Stadt Dortmund

Bebauungsplan Hö 281 - Faßstraße - Änderung Nr. 1 -

Beteiligung der Behörden und Träger öffentlicher Belange nach § 4 Abs. 2 BauGB
(25.07.2025 – 08.09.2025)

- Abwägung der Stellungnahmen –

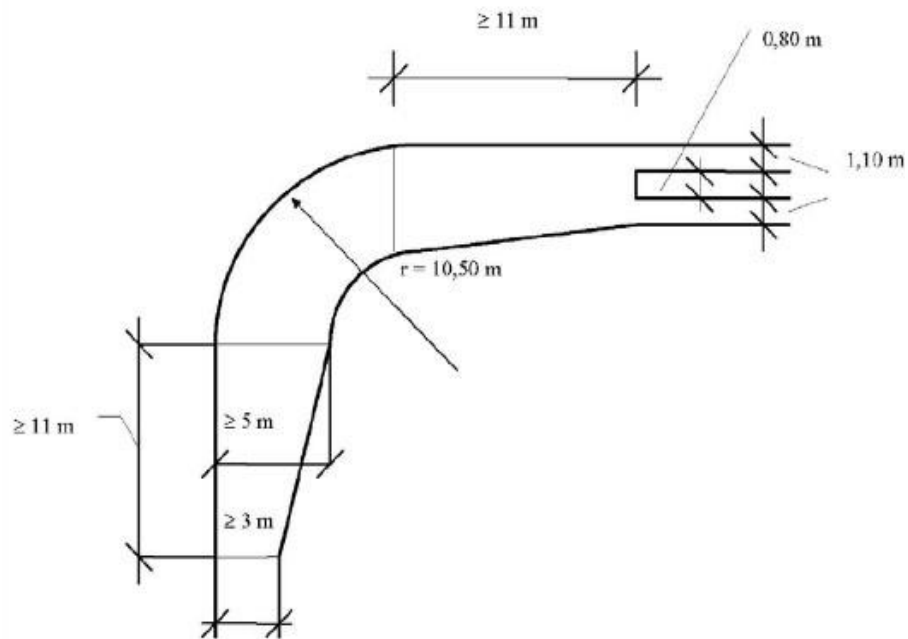
1.10 Emschergenossenschaft (02.09.2025)	
Von unserer Seite bestehen hinsichtlich Ihres Planverfahrens keine Bedenken. Gleichwohl sind die nachfolgenden Hinweise im weiteren Verlauf des Verfahrens zu beachten.	
Niederschlagswasser: Die Einleitung aus dem Kanal in die Emscher ist aktuell auf 20 l/s begrenzt. Dieser Wert wird bei Regen bereits durch die bisher angeschlossenen Flächen überschritten, sodass der Auslass des Kanals als Drossel fungiert. Sollten weitere Flächen angeschlossen werden, ist zu prüfen, ob der alte Kanal als Retentionsraum dienen kann oder ob weitere Retention vor Einleitung in den Kanal notwendig ist. Ansprechperson bei uns im Haus ist [REDACTED]	In Abstimmung mit der Unteren Wasserbehörde wird im Bebauungsplan festgesetzt, dass aus dem Plangebiet maximal 10 l/s in die Emscher abgeschlagen werden dürfen. Ob eine gedrosselte Einleitung direkt in die Emscher oder indirekt über den bestehenden alten Emscherkanal erfolgt, wird im Zuge der späteren Entwässerungsplanung für das Bauvorhaben festgelegt. Eine gezielte Versickerung des Niederschlagswassers vor Ort schließt sich aufgrund der vorhandenen Bodenbelastungen aus.
